COMPLEMENTS

(FAISANT SUITE A LA DEMANDE DE LA DREAL PDL DU 07/11/2025)

DOSSIER D'EXAMEN AU CAS PAR CAS

RESTRUCTURATION DU COMPLEXE SPORTIF DES
BARRIERES

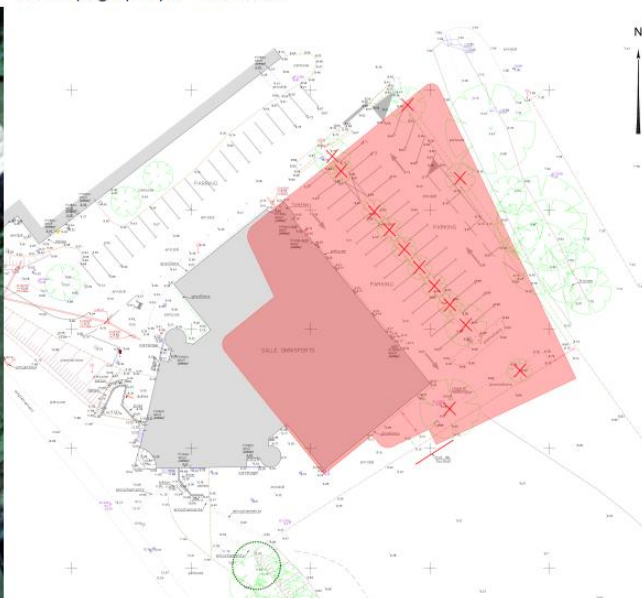
1. "pose de modulaires avec vestiaires, douches et sanitaires pour permettre la poursuite de l'activité foot pendant les travaux " : merci d'indiquer où ils seront posés (simple précaution pour que ce ne soit pas sur la zone humide).

Les modulaires seront installés en bordure des terrains de football, sur des espaces déjà remaniés (voir ci-dessous). L'emplacement n'a pas arrêté à ce jour.

Plan topographique - mai 2025 :

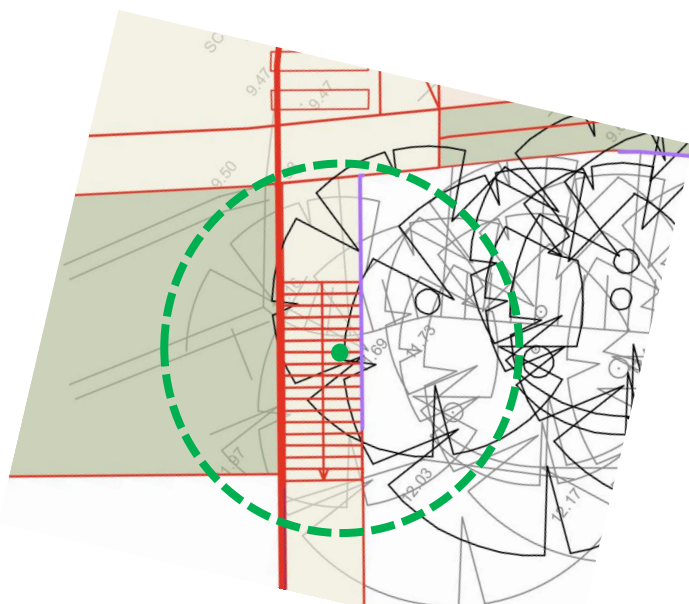
5. "L'alignement de petits arbres supprimé sur le parking au Nord de la salle omnisports sera compensé par des plantations" : merci de localiser les arbres à abattre et de préciser les essences projetées pour les nouvelles plantations.

Les arbres qui vont être abattus sont localisés ci-dessous.

-  Arbre préservé nécessitant une vigilance particulière au moment des travaux
-  Arbres à abattre
-  Emprise du bâti projeté
